PARECER 032/2026 – CEIV
COMISSÃO PERMANENTE DE ANÁLISE DE ESTUDO DE IMPACTO DE VIZINHANÇA
(CEIV)

() Primeira Análise – Parecer nº 025/2024-CEIV – 18/06/2026
(X) Segunda Análise – Parecer nº 032/2024-CEIV – 04/09/2026

Processo Administrativo nº: 21.253/2026 (1-Doc)

Projeto: Lotisa Brasil Park

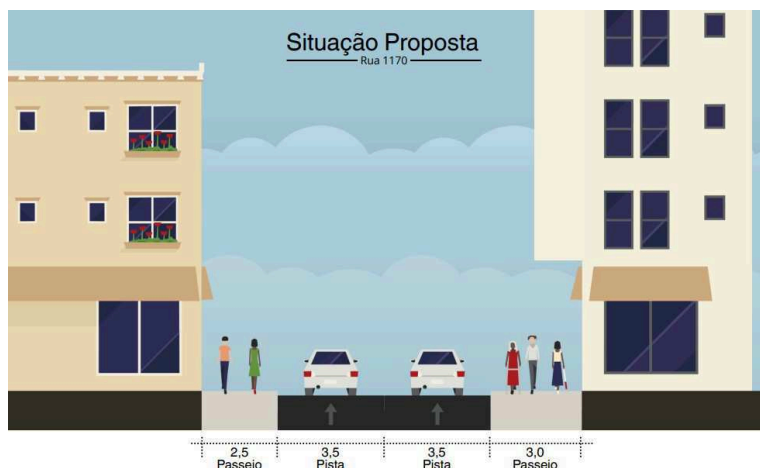
- 16.** Considerando as tratativas verbais realizadas entre o empreendedor e o Secretário de Planejamento e Desenvolvimento Urbano, a CEIV requer a inclusão da medida mitigadora complementar relativa a projeto e execução de tubulação sob o passeio público da Av. Brasil, em toda a confrontação do empreendimento, a qual possibilite, futuramente, o deslocamento da fiação de energia elétrica e de telecomunicações aérea para a referida tubulação subterrânea;

2ª consideração CEIV: Considerando a tratativa realizada em 1º de julho de 2026, na SPU, a CEIV entende que deve ser incluída a medida mitigadora complementar relativa a execução da tubulação sob o passeio público da Av. Brasil, em toda a confrontação do empreendimento para esta via, em conformidade com o projeto padrão a ser elaborado pelo Executivo Municipal. Esse projeto será elaborado pelo Instituto +BC. A mencionada tubulação propiciará, futuramente, o deslocamento da fiação de energia elétrica e de telecomunicação aérea, para a referida tubulação subterrânea;

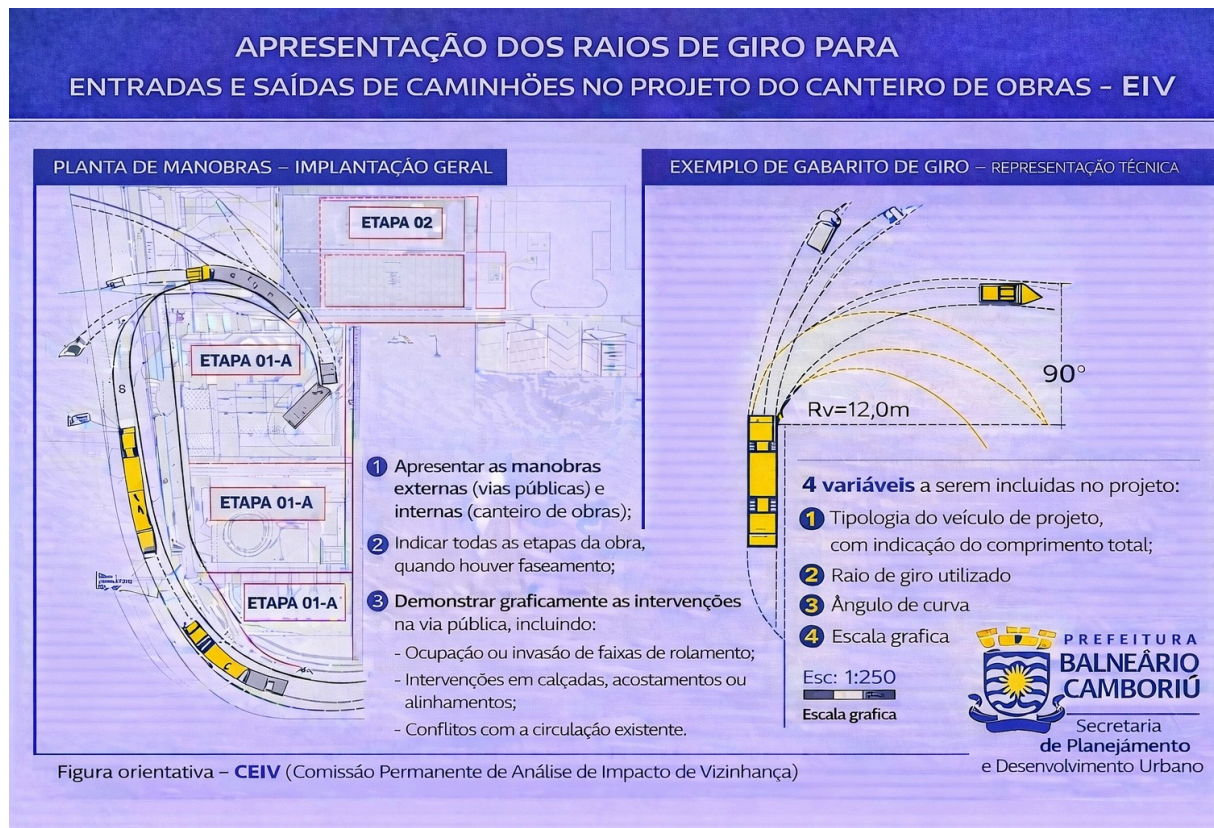
- b) Incluir no subcapítulo sobre o canteiro de obras, as rotas de entrada e saída dos veículos pesados (recortes de projetos) para cada etapa construtiva, além de informar o quantitativo de vagas internas que serão disponibilizadas para os funcionários (automóveis, motos e bicicletas), em cada etapa;

2ª consideração CEIV: Atendido parcialmente, devendo incluir os mapas indicativos referentes as rotas de entrada e saída dos veículos pesados (as vias do entorno que serão afetadas). Ademais, incluir vagas de automóveis para os funcionários, no máximo de etapas possíveis;

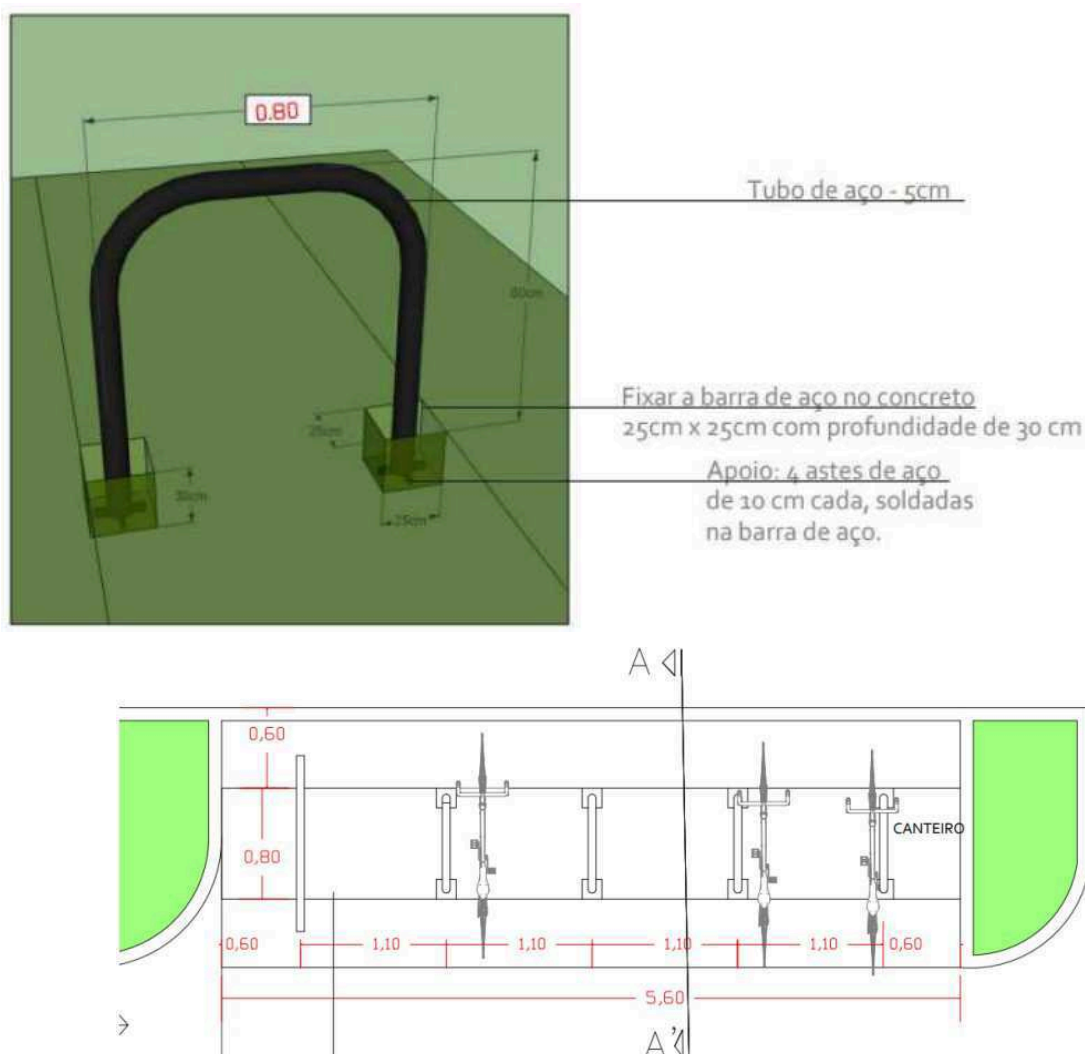
- Incluir, no projeto arquitetônico executivo, a cota da faixa de acumulação (comprimento) até os portões de acessos veiculares, além de incluir os rebaixos de meio-fio (com sua cota);

- Cotar as larguras e a inclinação das rampas (incluindo nas curvaturas);
- Incluir dispositivos de sinalização, luminoso e sonoro, em ambos os acessos;
- Incluir, como detalhe, placa de advertência alertando a altura máxima possível dos portões de acessos veiculares;
- Incluir, como nota no projeto, que tipo que veículos poderão adentrar a vaga de carga e descarga privativa, a ser incluída;

- Apresentar, de maneira unificada, do projeto arquitetônico executivo, as pranchas específicas das vagas de estacionamento, dos acessos (veiculares e de pedestres) e do entorno da edificação, **devidamente assinadas pelos responsáveis técnicos;**
- Verificar o aumento da largura e a redução da inclinação, em alguns trechos das rampas bidirecionais (privativa e EPP), respeitando o § 1º, do artigo 99 da LC 132/2026. OBS: § 1º Nos casos de rampas bidirecionais, a largura mínima deverá ser de 5,0 m (cinco metros) e inclinação máxima de 20% (vinte por cento);

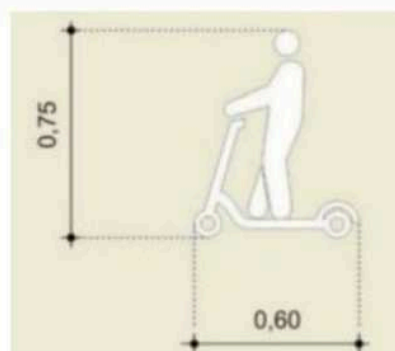
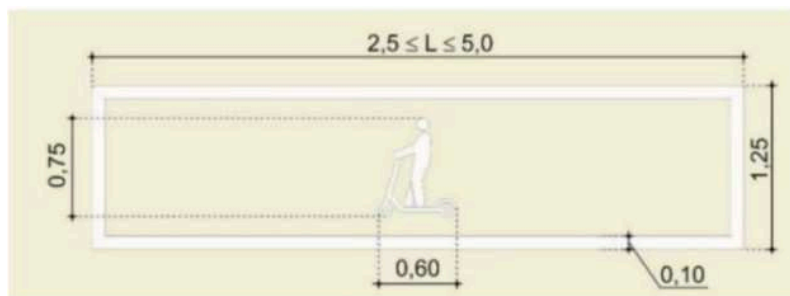
- Incluir paraciclos/ponto de parada de bicicletas público, para atendimento a demanda dos funcionários e clientes das salas comerciais, em área de recuo da Avenida Brasil. Seguem imagens do projeto padrão de ponto de parada de bicicletas utilizado pelo município:

- Realocar os paraciclos públicos constantes na faixa útil/livre do passeio na Avenida Brasil. O piso podotátil que deverá estar na faixa útil/livre. Os paraciclos deverão estar na área de recuo central (boulevard) ou na faixa de serviço do passeio;

- Incluir, na prancha do térreo, as dimensões da calçada do lado oposto (Rua 1170) e os rebaixos de guia referente a travessia de pedestres;
- Incluir as cotas referentes as larguras do leito carroçável e dos passeios nas proximidades da Faixa de Travessia de Pedestres (FTP), ou seja, da esquina com a Avenida Brasil;
- Incluir/Adequar a baía de ônibus (embarque e desembarque de passageiros), existente na testada da Avenida Brasil, para a largura mínima de 2,5 m e comprimento de 35,0 m, corrigindo o problema atual de trânsito da parada do transporte coletivo causar congestionamento na faixa de trânsito adjacente a guia da calçada;
- Incluir, como detalhe, a placa indicativa de parada de ônibus e o abrigo de ônibus (a ser incluso como medida mitigadora). OBS: os modelos, tanto da placa como do abrigo, deverá ser solicitado junto a equipe técnica da BCTrânsito;
